Znalecký posudek č. 002098/2023

Vodovod Psáry

Předmětem znaleckého posudku je zhodnocení nedokončeného díla vodovodu SO 01.2 – Etapa výstavby II v úseku staničení km 1,8385 – km 2,700 realizovaného dle Smlouvy o dílo „II/105 Psáry, průtah (opakování)“, uzavřené mezi Středočeským krajem, Obcí Psáry a „Společností pro II/105 Psáry, průtah (opakování)“ dne 12. 5. 2020 na provedení díla „II/105 Psáry, průtah (opakování)“, dále posouzení dokumentace skutečného provedení stavby a posouzení správnosti závěrů znaleckých posudků zpracovaných znaleckým ústavem VUT v Brně.

Obr. 34: Výstřížek z Vyjádření autorského dozoru k znaleckému posudku číslo 14/2022 [153], k otázce týkající se souladu dokumentace skutečného provedení s právními a technickými normami

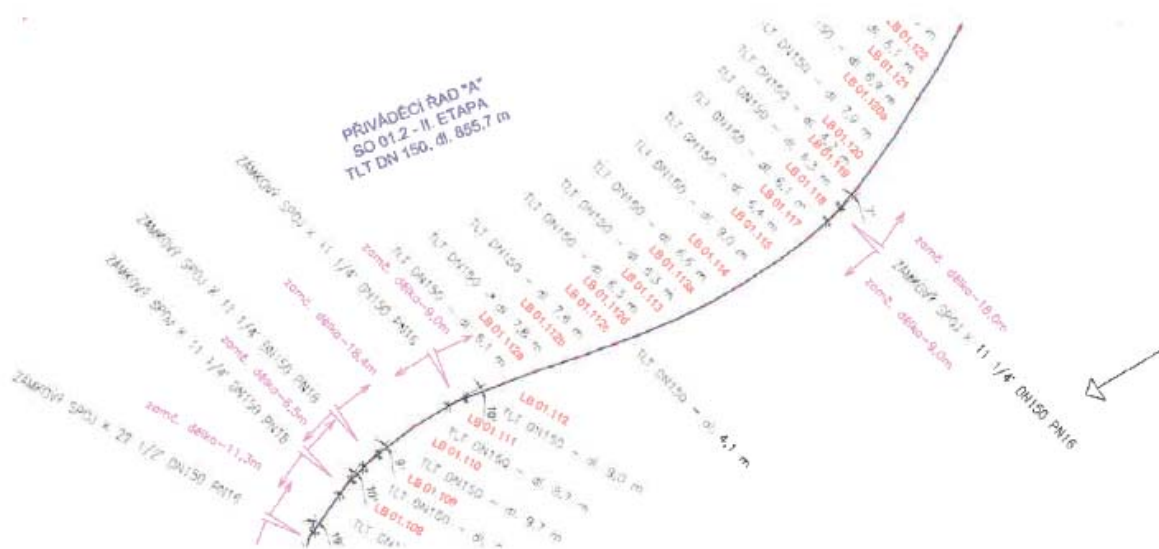
Zpracování DSPS v podrobnosti detailů, které jsou vytýkány jako chybějící v odborném vyjádření Ing. Jakoubka z ledna 2022, je možné pouze v případě, že tyto podklady zhotovitel vodovodu předá zhotoviteli DPSP (projektantovi). Projektant DPSP je tedy odkázán na podklady od zhotovitele, a je schopen vyhotovit DSPS pouze v takové podrobnosti, která odpovídá podkladům.

Foto 5: Vodovod vytyčený dle PD skutečného provedení stavby (oranžová barva) a vypískaný pomocí identifikačního vodiče (modrá tečka) v ul. Psárská

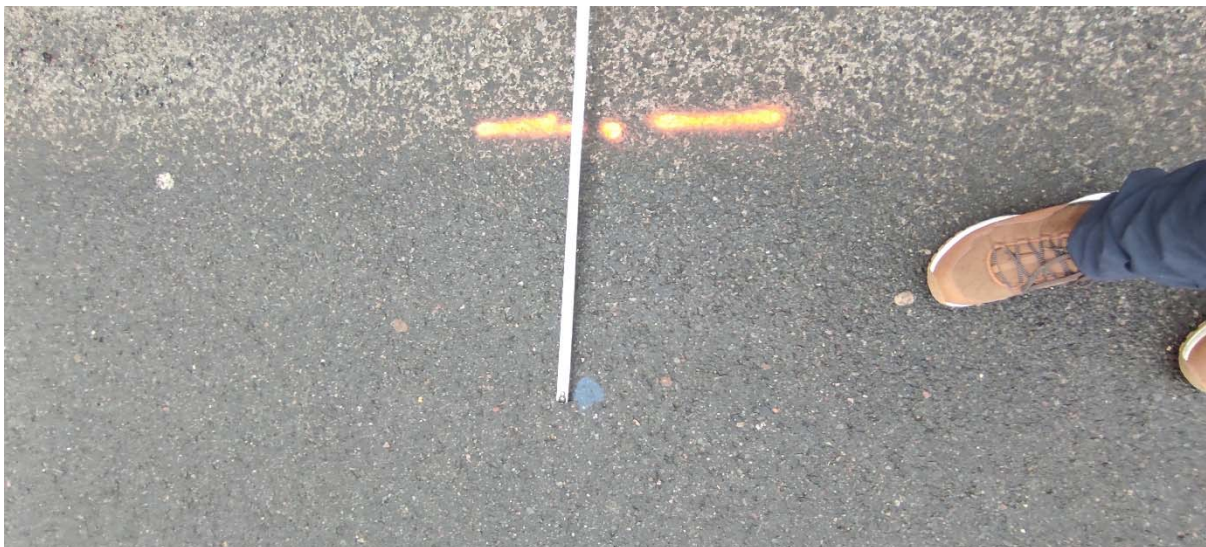
Foto 3: Vodovod vytyčený dle PD skutečného provedení stavby (oranžová barva) a vypískaný pomocí identifikačního vodiče (modrý kříž) v místě křížení ulic Psárská a Pod Vápenkou - vzdálenost mezi vytyčenými body je v tomto místě cca 1,30 m

Foto 4: Vodovod vytyčený dle PD skutečného provedení stavby (oranžová barva) a vypískaný pomocí identifikačního vodiče (modrá tečka) v ul. Psárská - vzdálenost mezi vytyčenými body je v tomto místě cca 1,22 m

Foto 6: Vodovod vytyčený dle PD skutečného provedení stavby (oranžová barva) a vypískaný pomocí identifikačního vodiče (modrá tečka) v ul. Psárská – vzdálenost mezi vytyčenými body je v tomto místě cca 0,88 m

Obr. 69: Výstřížek z Vyjádření AD k znaleckému posudku č. 37/2022 [169] v části týkající se vychýlení v hrdlech

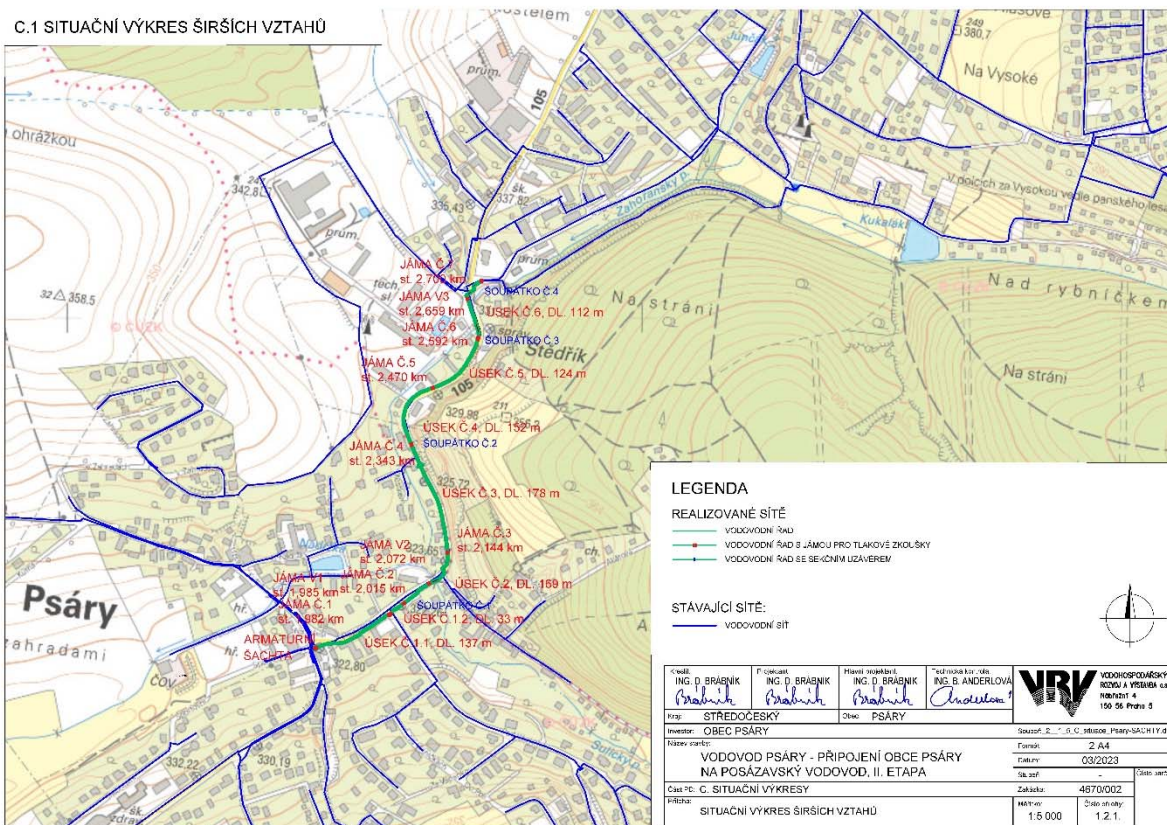
Projektant ověřil zákresy v DSPS a zohlednil také případnou nepřesnost geodetického zaměření. V trase LB 120-LB85 se nacházejí min. 2 místa, kde pokud nebyla vložena multitoleranční tvarovka nebo jiná tvarovka pro úhlové vychýlení, nebyl splněn požadavek projektanta z 1.7.2020 (obr. 58 posudku 37/2022).

Na vyjádření AD zhotovitel ani Znalecký ústav k termínu vyhotovení tohoto ZP nijak nereagovaly.

Obr. 72: Výřezy z výkresu Vzorový výkres zajištění konce potrubí při tlakové zkoušce (příloha 1.4.3 [186]) – opěrná konstrukce koncového úseku vlevo, opěrná konstrukce průběžného úseku vpravo

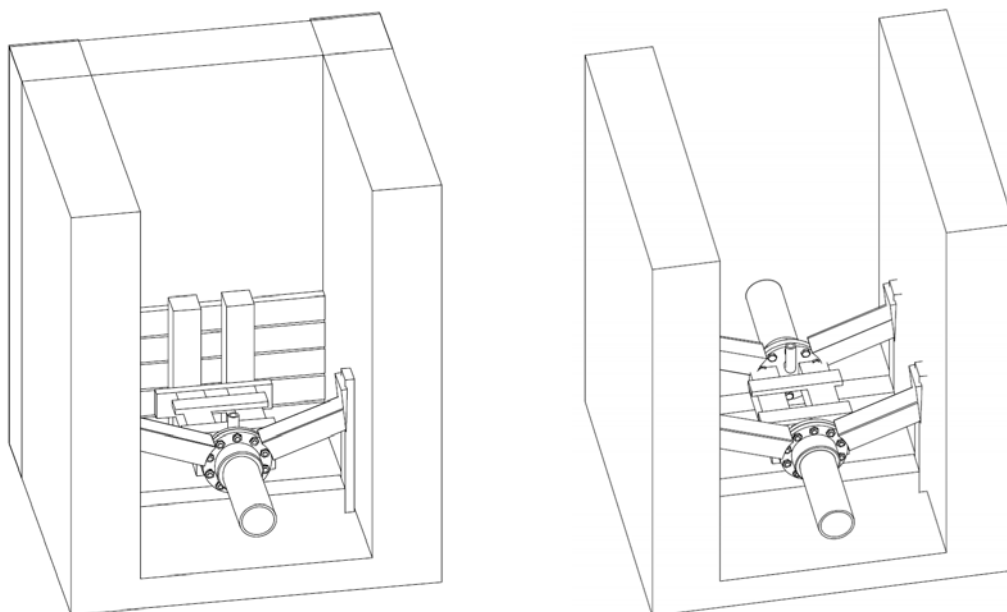
Návrh v projektové dokumentaci [186] uvádí provést kamerové průzkumy v rozsahu úseků označených jako č.3, č.4 a č.5, které jsou sporné ve smyslu závěrů dostupných znaleckých posudků. Kamerovým průzkumem bude ověřena skladba potrubí a existence tvarovek na řadu. Tím bude zdokumentován skutečný stav provedeného díla v rozporovaných úsecích. Výsledek z kamerového průzkumu bude následně porovnán s návrhem v projektové dokumentaci. Dále budou prověřeny možnosti statického schématu provedeného díla s možnostmi a vlastnostmi materiálu, které stanoví výrobce (úhlové vychýlení v hrdlech u zámkových a nezámkových spojů apod.).
